福島第一原子力発電所
福島第二原子力発電所

敷地周辺の地質・地質構造及び
基準地震動Ssの策定について
(コメント回答)

平成21年7月13日

東京電力株式会社

空中写真判読による尾根・水系の左屈曲

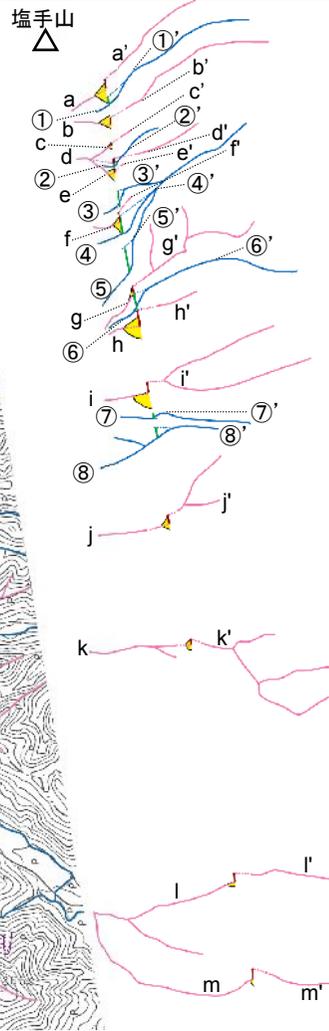
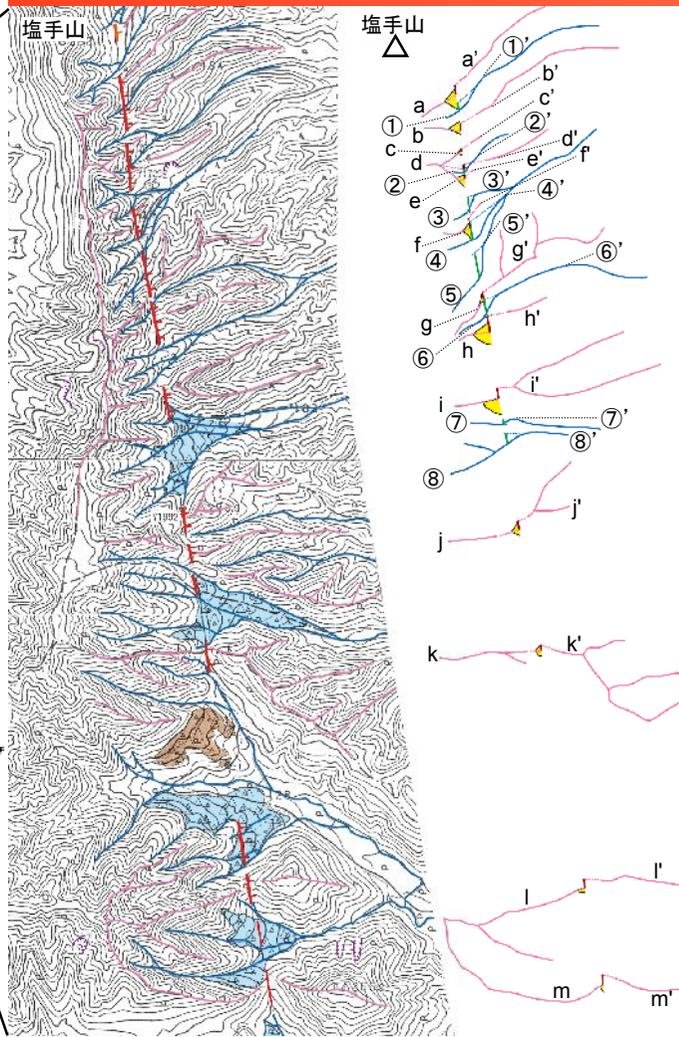
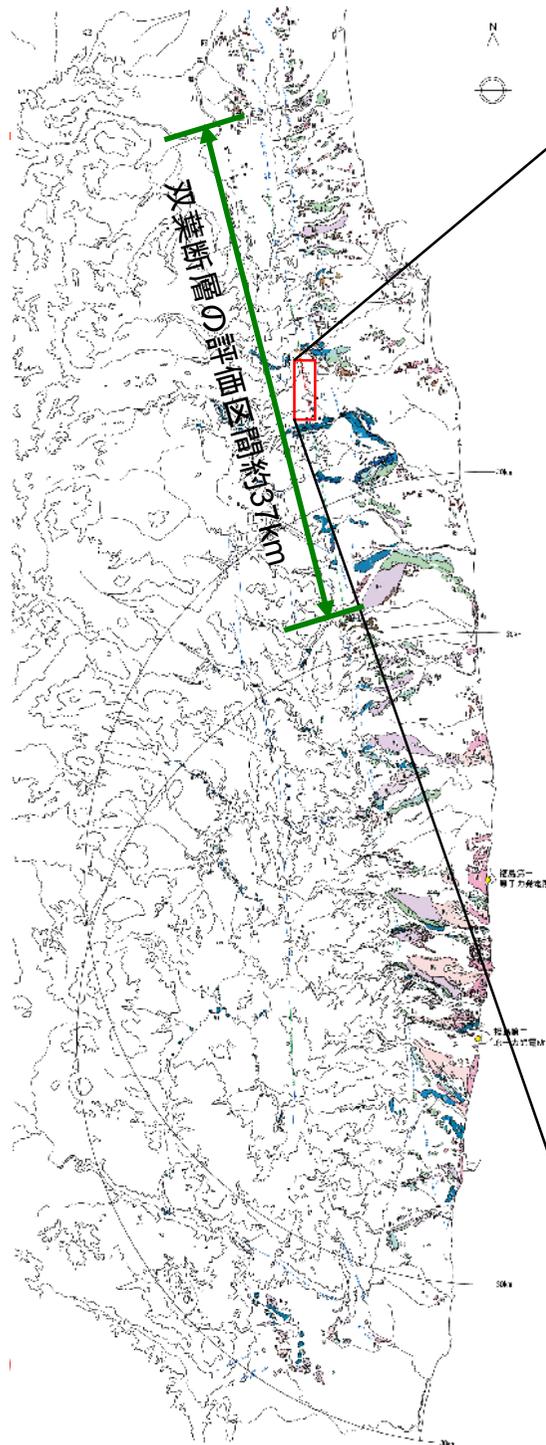
双葉断層の左横ずれ成分の有無について調査結果を示した上で評価を行うこと。

- 双葉断層に関する文献に左横ずれが示されており，変動地形学的調査結果によっても左横ずれが認められる。
- 福島県が実施したトレンチ調査結果においても，左横ずれの水平変位量が確認されている。

■相馬市遠藤から鹿島町栃窪に至る間ではL_A、L_Bリニアメントが判読され、リニアメントの両側の尾根等に東側が低い高度不連続が認められる。また、同区間では、尾根・水系に左屈曲が認められる。

「日本被害地震総覧」に基づく869年貞観の地震の影響評価

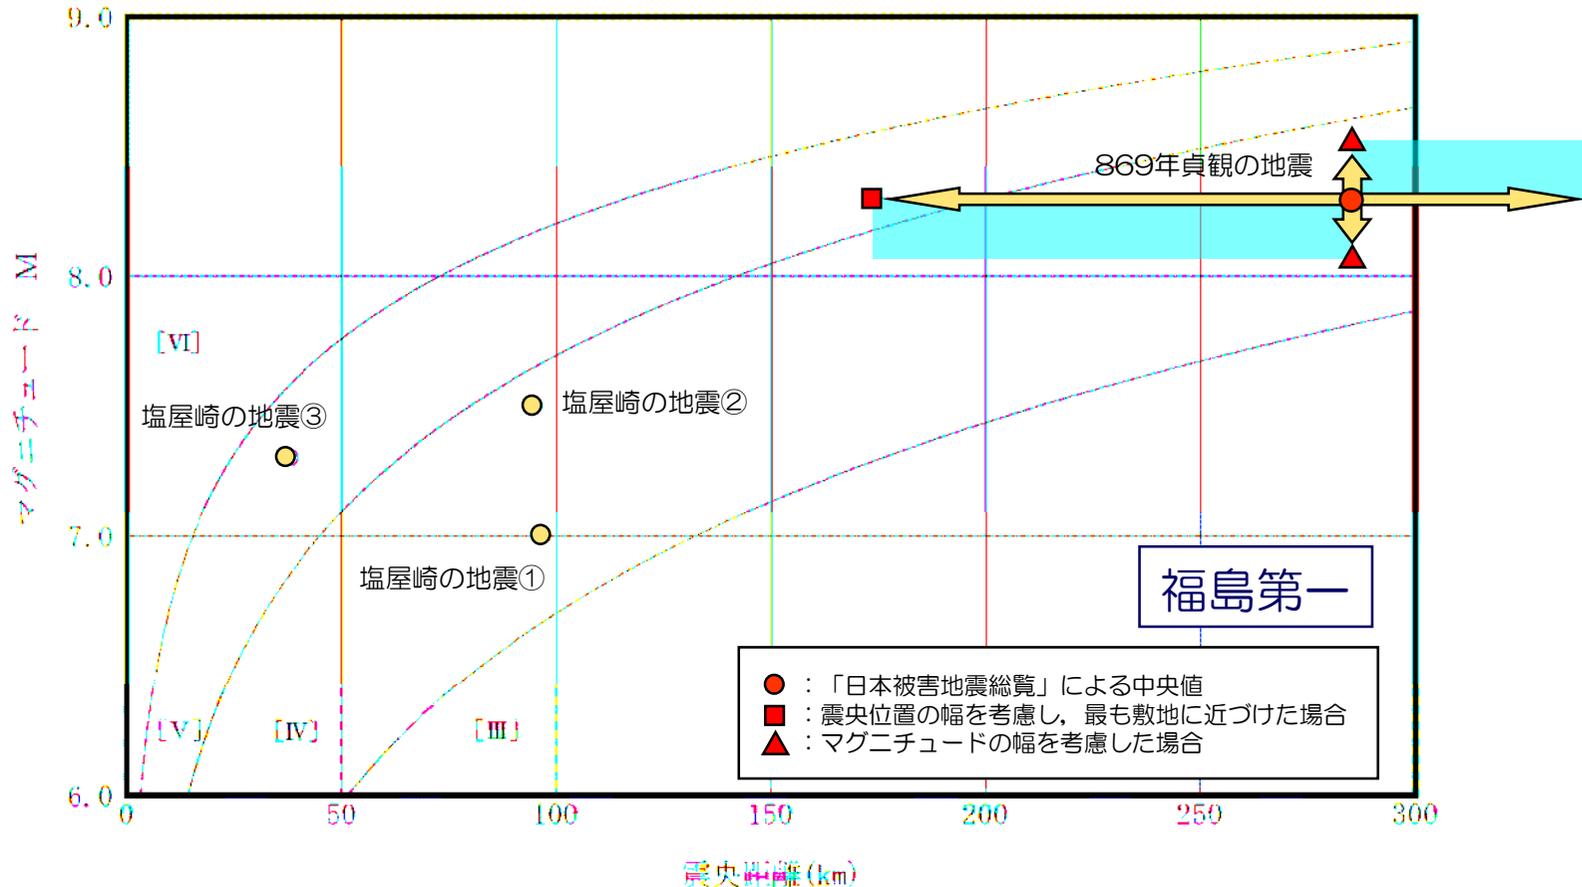
プレート間地震の検討において、869年貞観の地震を考慮すべきではないか。

- M-Δ図によると、「日本被害地震総覧」による諸元の中央値を採用した場合、869年貞観の地震の敷地周辺における震度はIV程度となっており、検討用地震として選定している塩屋崎沖の地震③に比べ影響は小さい。
- また、「日本被害地震総覧」による諸元の幅を考慮した場合も、敷地周辺における震度は塩屋崎沖の地震③と同程度以下である。
